Turun yleiskaava 2029

Otteet luonnoksesta ja ehdotuksesta
Raision kaupunki 14.8.2020

Ote Turun yleiskaava 2029:n luonnoksesta
Kartta 1 - yhdyskuntarakenne

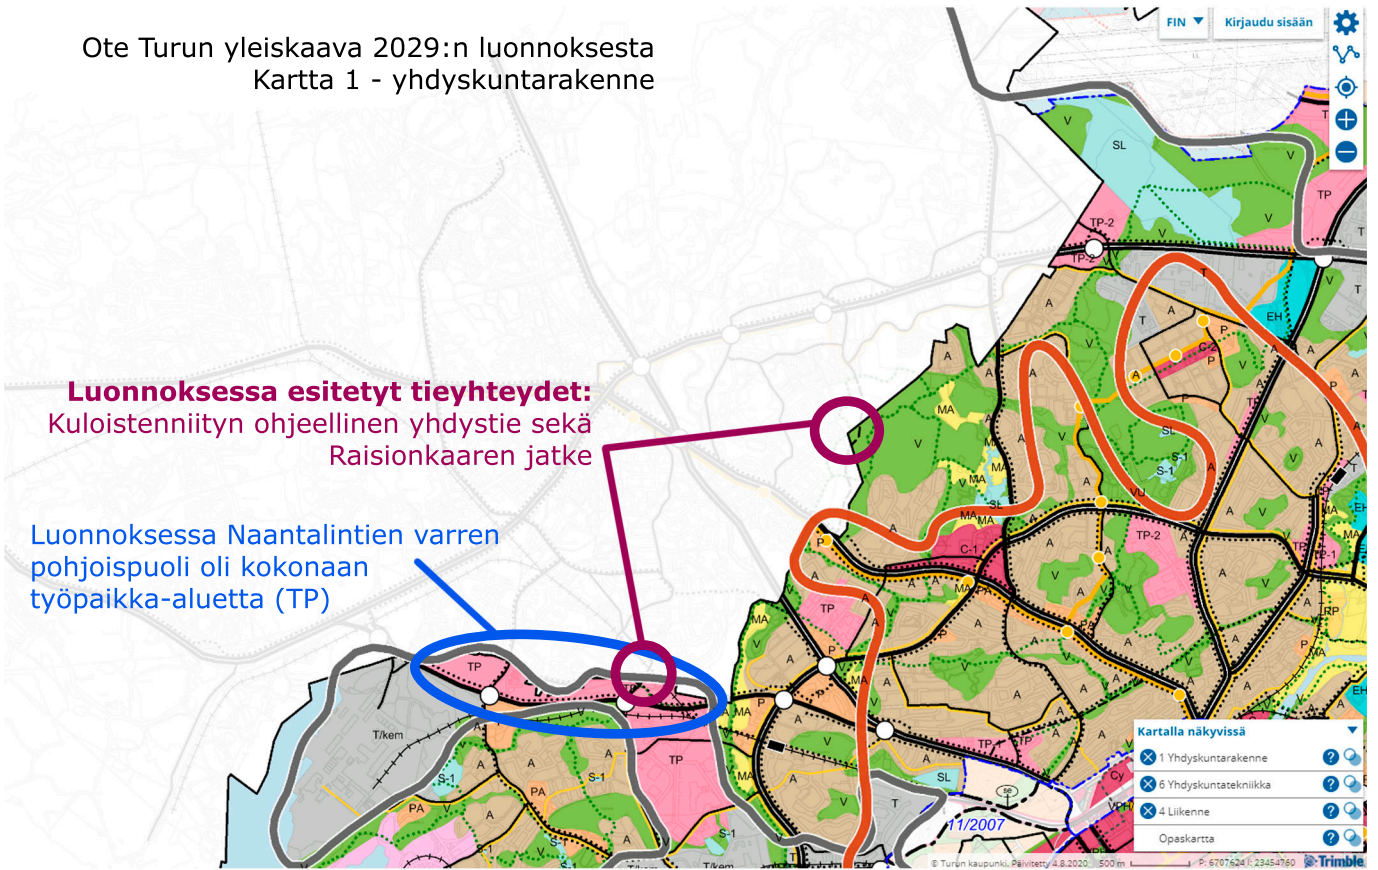
Luonnoksessa esitetyt tieyhteydet:
Kuloistenniityn ohjeellinen yhdistie sekä Raisionkaaren jatke

Luonnoksessa Naantalintien varren pohjoispuoli oli kokonaan työpaikka-alueetta (TP)

Alapuolella: Ote Turun yleiskaava 2029:n ehdotuksesta

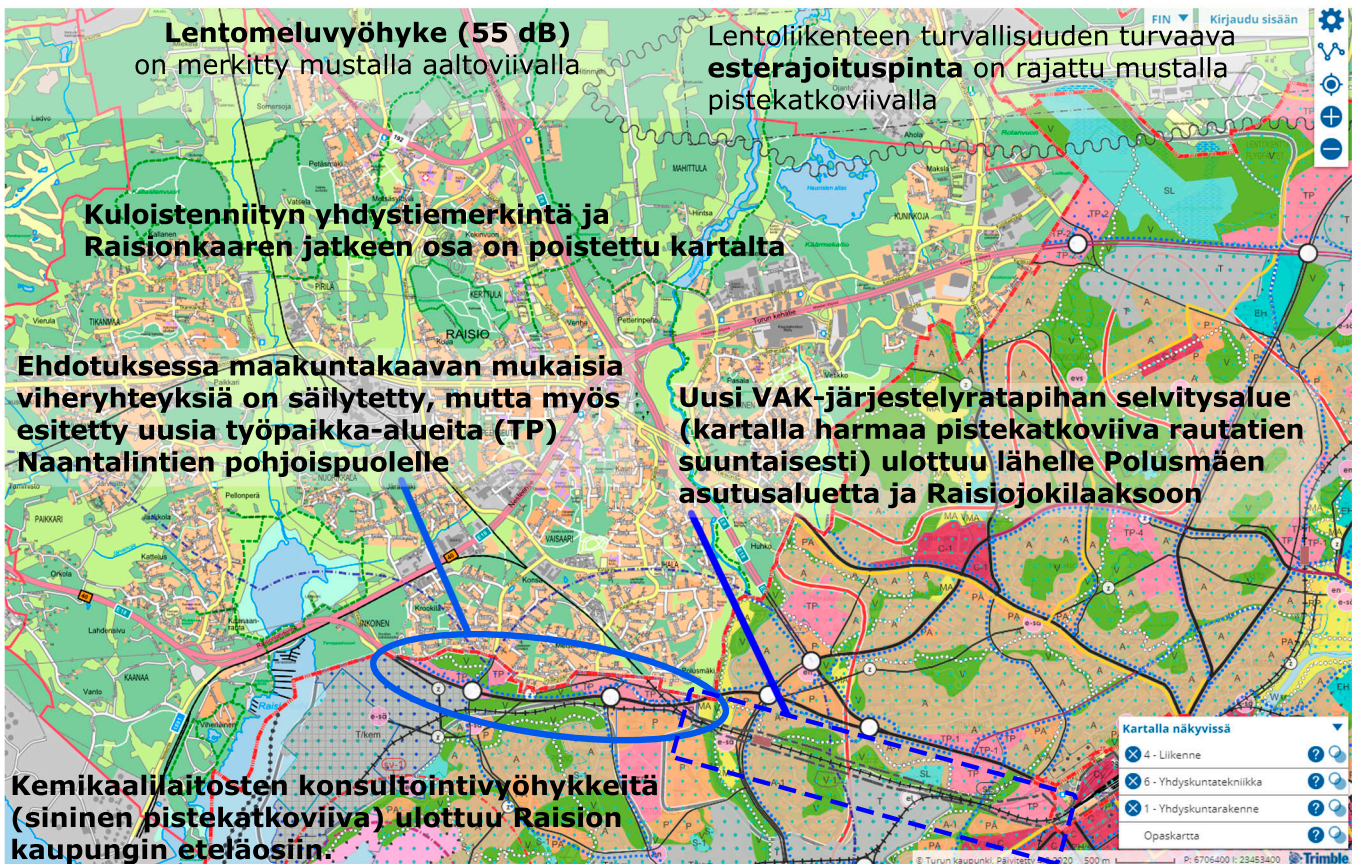
Lentomeluviyöhyke (55 dB)
on merkitty mustalla aaltoviivalla

Lentoliikenteen turvallisuuden turvaava
esterajoituspinta on rajattu mustalla
pistekatkoviivalla

Kuloistenniityn yhdistiemerkintä ja Raisionkaaren jatkeen osa on poistettu kartalta

Ehdotuksessa maakuntakaavan mukaisia viheryhteyksiä on säilytetty, mutta myös esitetty uusia työpaikka-alueita (TP) Naantalintien pohjoispuolelle

Uusi VAK-järjestelyratapihan selvitysalue (kartalla harmaa pistekatkoviiva rautatien suuntaisesti) ulottuu lähelle Polusmäen asutusalueetta ja Raisiojokilaaksoon

Kemikaalilaitosten konsultointivyöhykkeitä (sininen pistekatkoviiva) ulottuu Raision kaupungin eteläosiin.
